Planche 4

Prise de vues camping et environ - insertion parking et accès

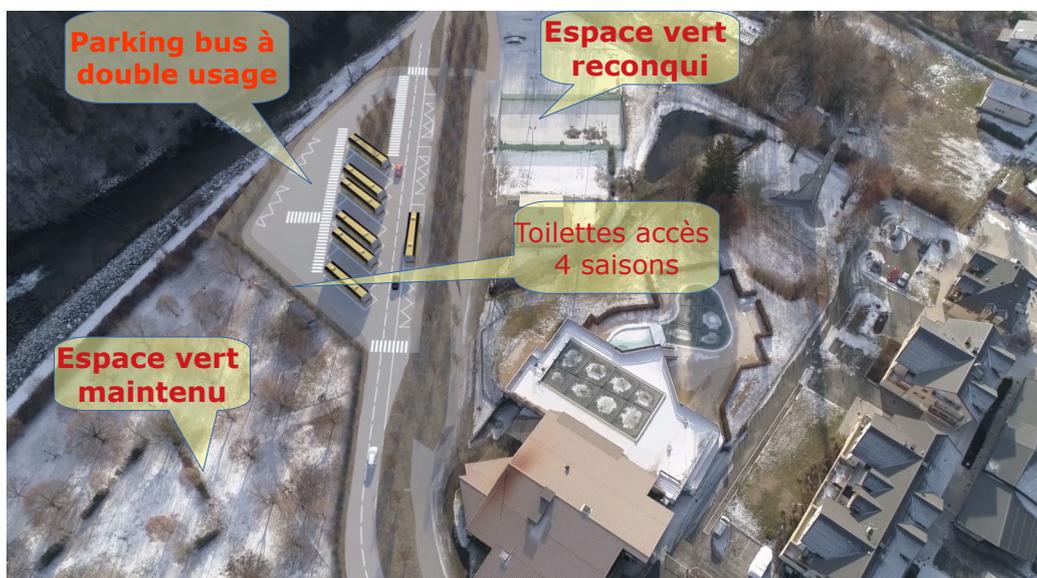
Changement déterminant apporté par le M.O. à l'occasion de l'enquête : l'emplacement réservé aux bus l'hiver, sera affecté à un usage de loisirs l'été et cette imperméabilisation du triangle sud-est du camping, sera compensée par la revégétalisation pour partie de la parcelle voisine actuellement couverte par 3 terrains de tennis en enrobé. La compensation sera égale ou supérieure.

Transfert jeux de plein air sur parking bus >>> zone qui sera remodelée et revégétalisée, pour partie

Le Maître d'ouvrage révisé son projet d'insertion en formulant ces deux propositions déterminantes. Il lève ainsi une réserve importante formulée par le public.

vue actuelle
de l'exutoire
du barrage.

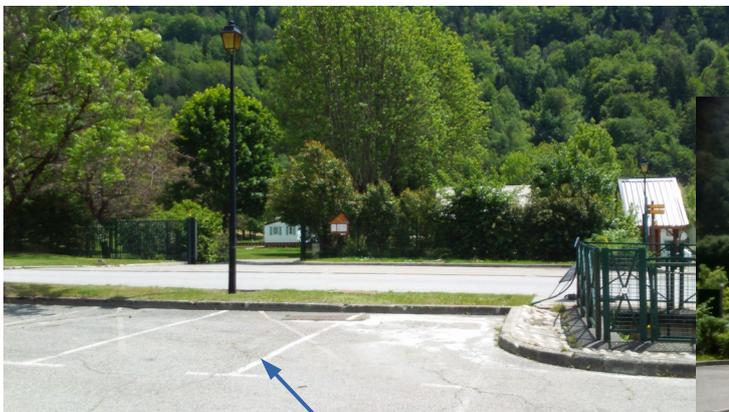
Avec le soutien du
C.D. 38, en charge
de la voirie, il y
aura lieu d'être
attentif à
l'insertion
entre l'accès et la
RD 526

La sortie sur la RD 526 doit être réfléchi à deux égards : la fluidité du trafic, la sécurité de l'insertion dans un flux potentiellement élevé dans la tranche 16h30-18 h en hiver. A cet égard une orientation du transit externe, vers le RD 44 b est à prévoir. Le CD 38 devra alors sécuriser et ralentir la traversée des hameaux de la Beurrière et de la Voute en conséquence et dans les mêmes plages horaires.

La sortie sur la RD 526,
admissible, sauf 2 h/j en
hiver, les WE d'affluence

L'espace de stationnement en face :
une opportunité pour travailler
l'aménagement de l'accès ? Mais
il s'agit d'un terrain concédé à EDF,
une négociation doit s'engager pour
obtenir une diminution de l'emprise.

La RD 526 vers le sud-ouest : un flux
potentiel de transit à canaliser
